Agence Parcs Canada
Réhabilitation des murs du Canal-De-Lachine
Réparation et remplacement de murs de couronnement
(Secteurs 5.2, 6 et E – Bassin No3)
Projet N° CLAC-1455-06
Addenda n° 01

PRÉCISIONS ET MODIFICATIONS AUX PLANS ET DEVIS

- 3.1 **Modifications apportées au cahier de plan, la page 01 est supprimée et remplacée par la page 01 révision 01 :**

Dessin **ANNEXE
ANNEX**
 RELEVÉ 3D - 2/3
 3D SURVEY - 2/3

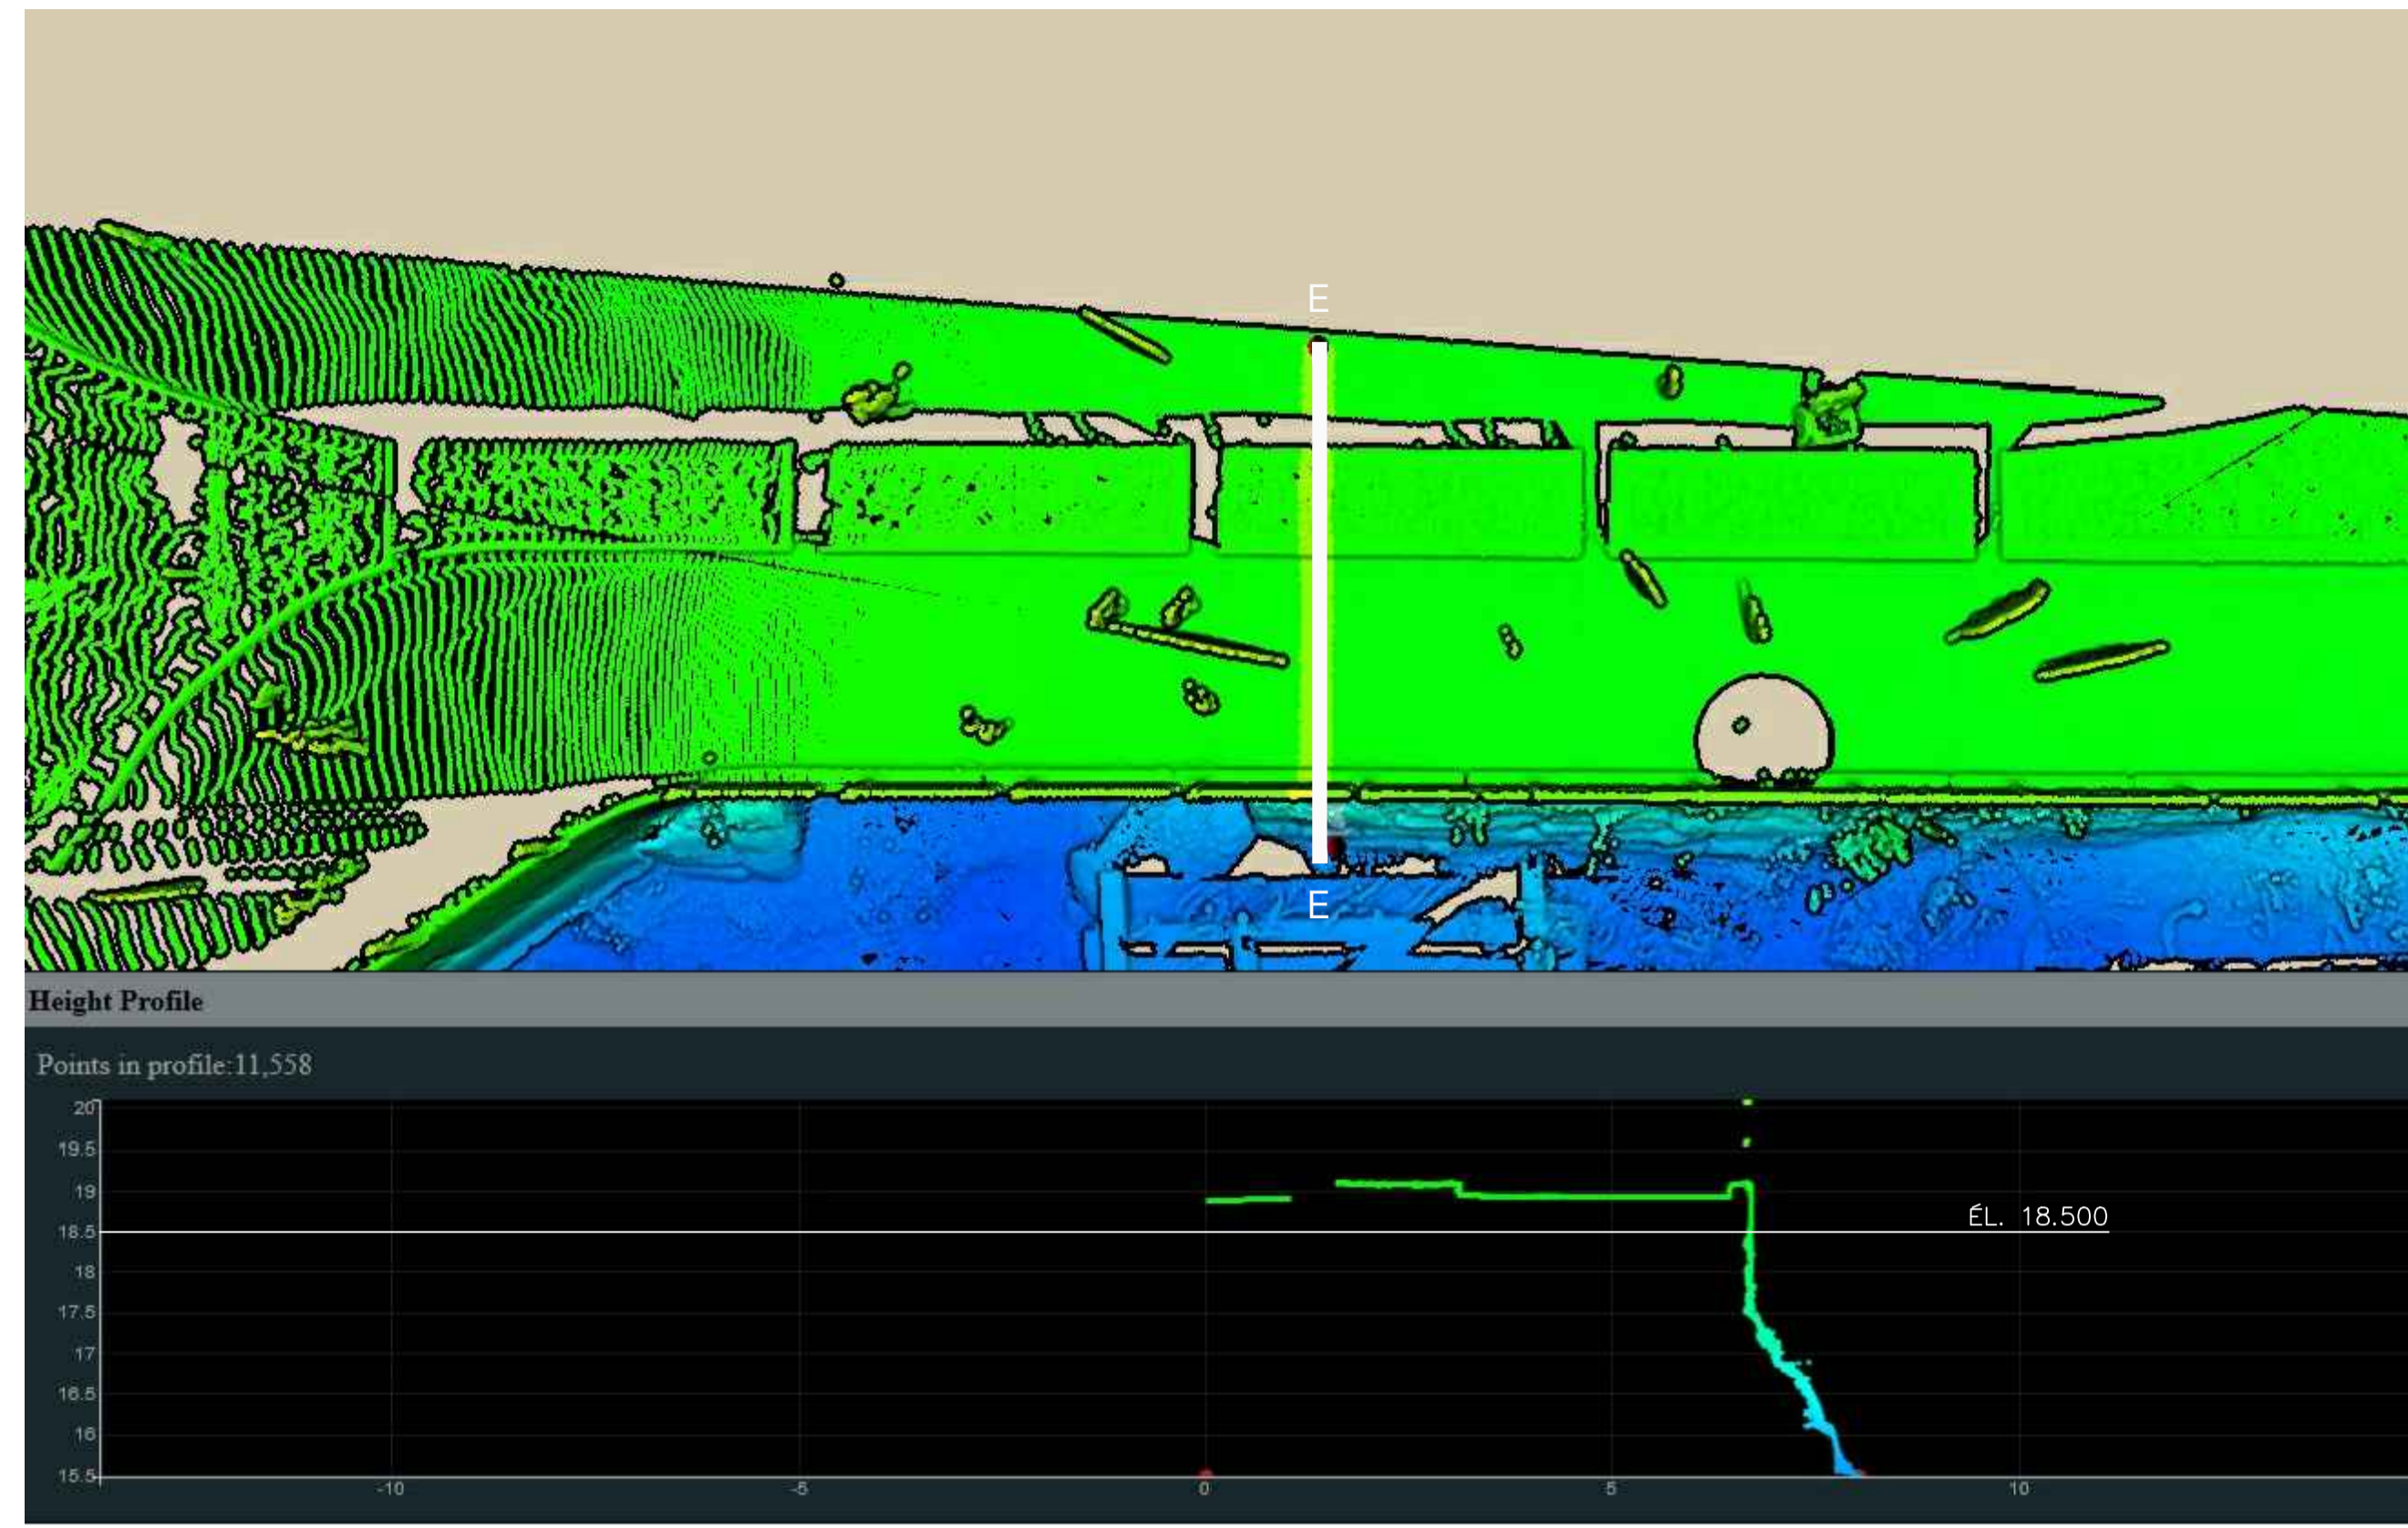
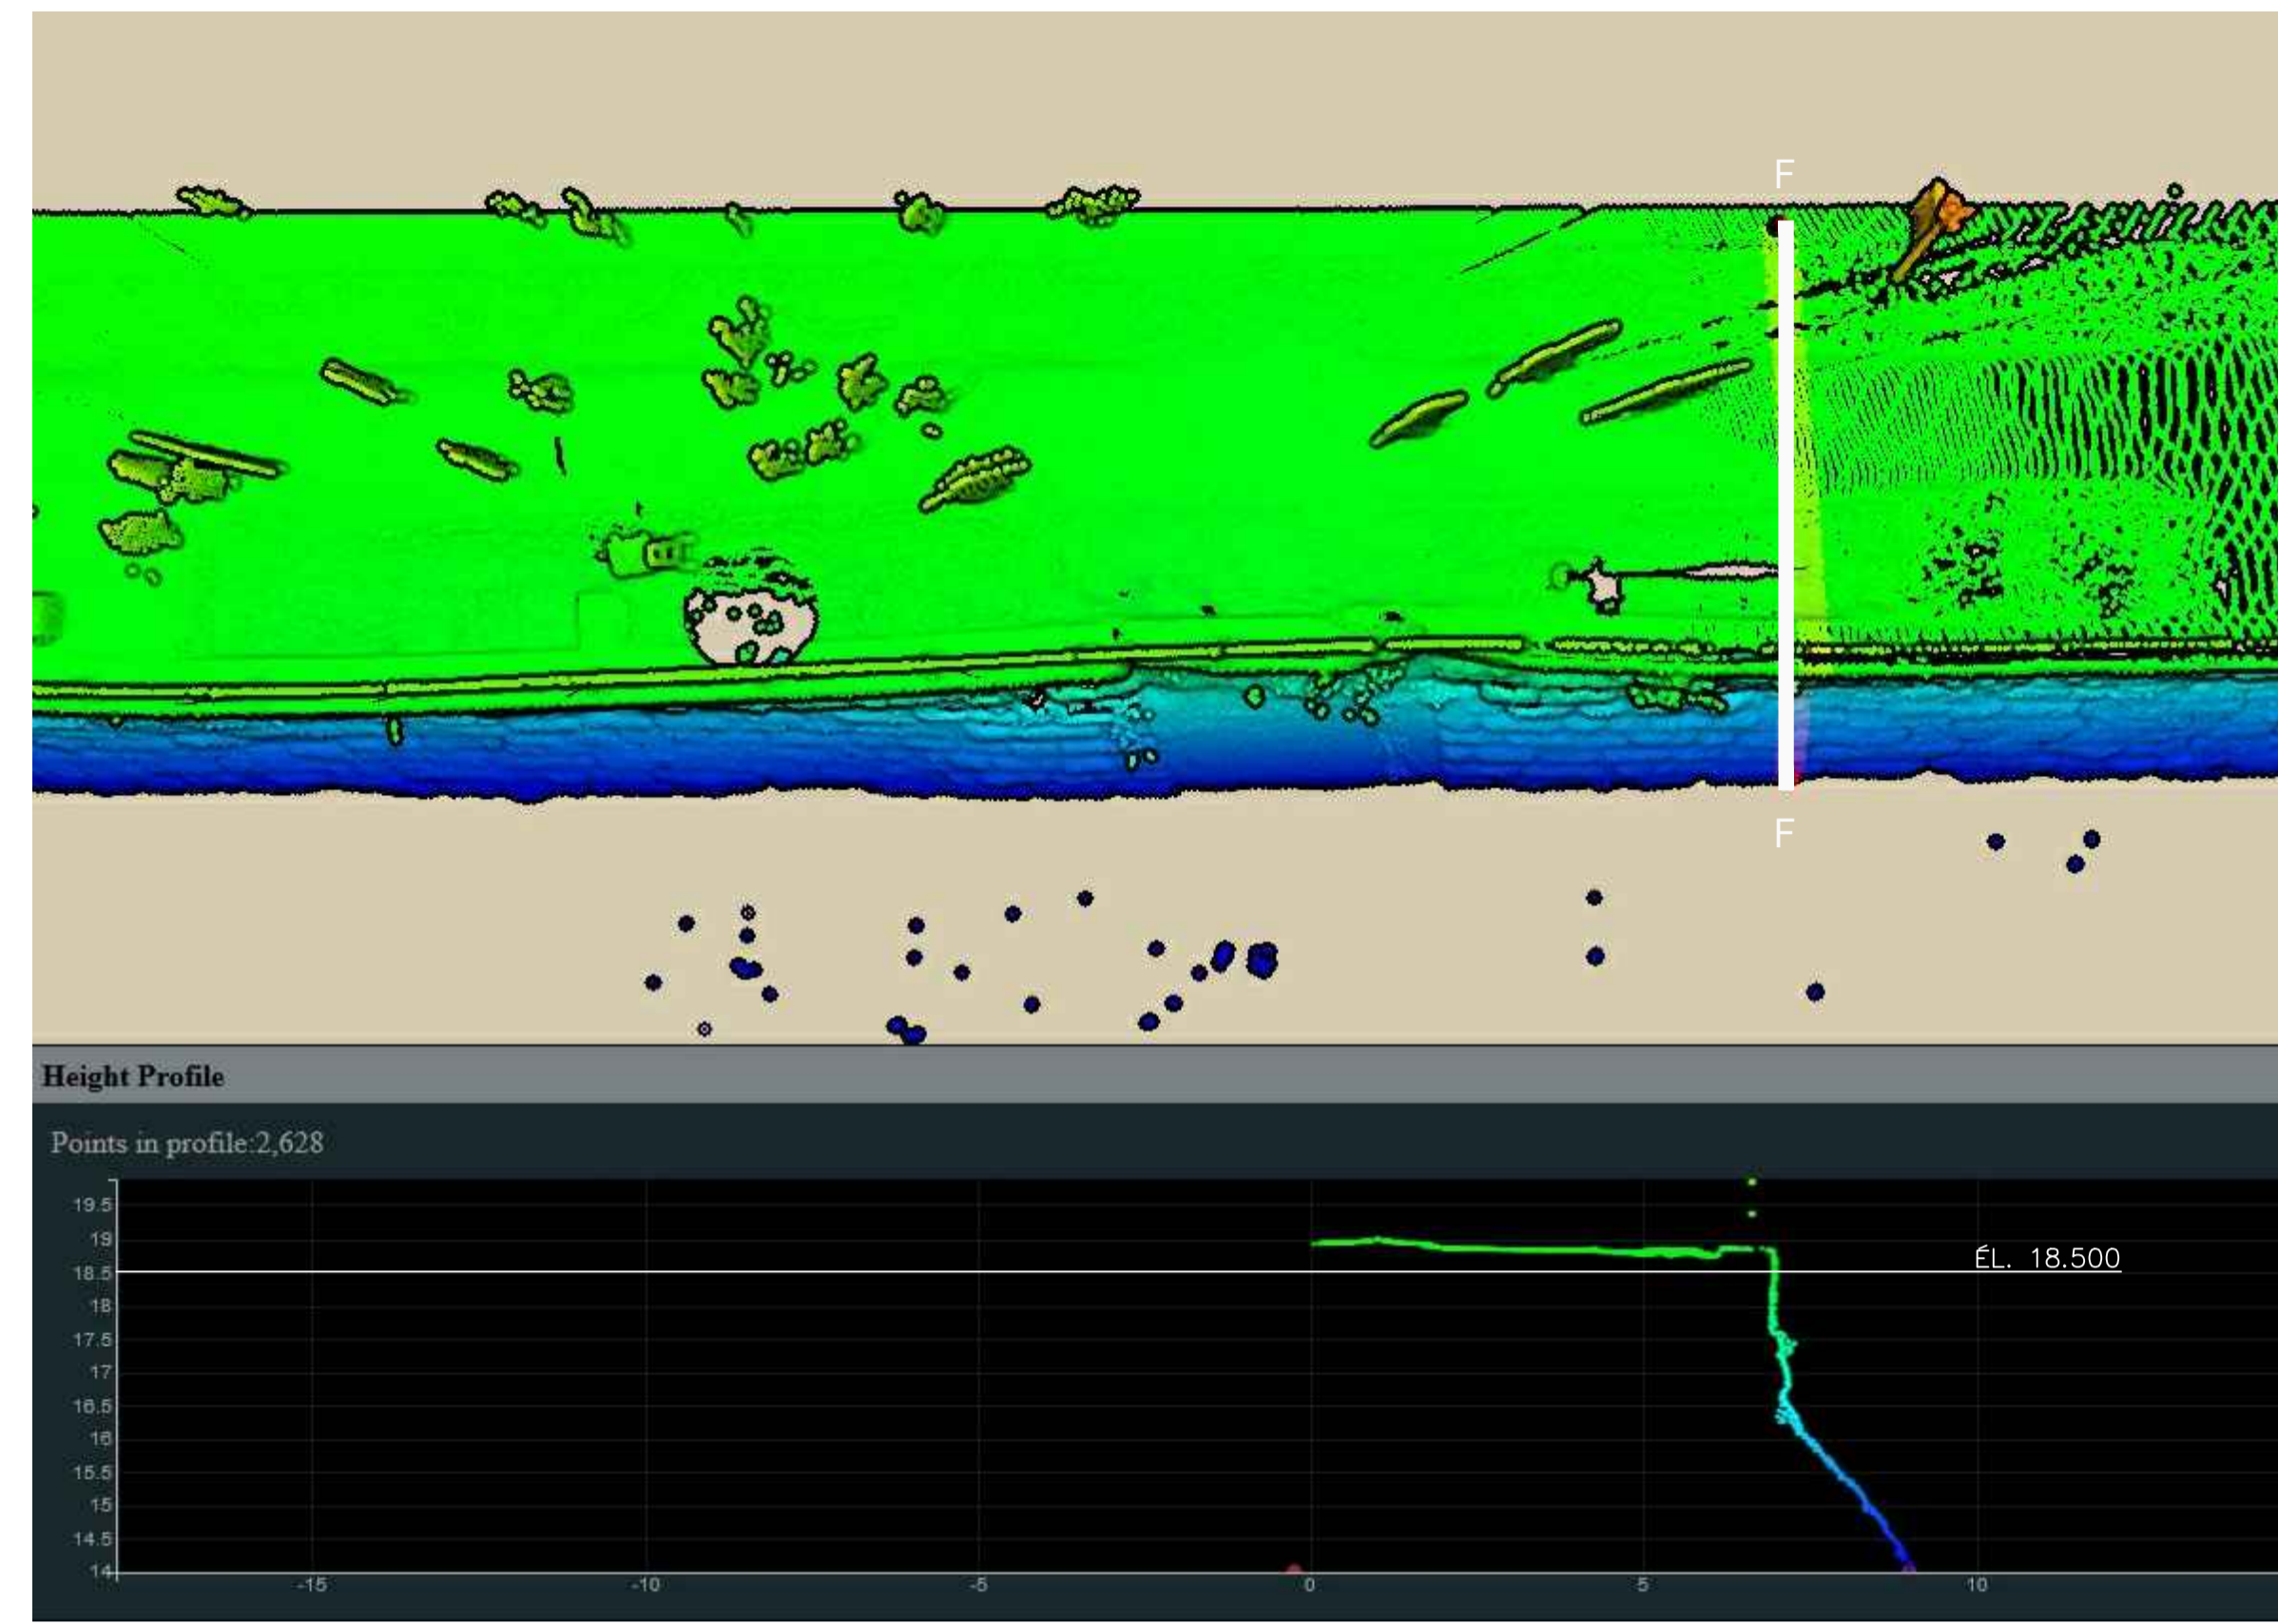
- Page 25 : Ajout de renseignements supplémentaires afin d'illustrer les niveaux d'eau et les tirants d'air.
- Pages 26 à 28 : Ajout d'un relevé 3D (Coupes de divers secteurs). Voir plans ajoutés en annexe du présent addenda.
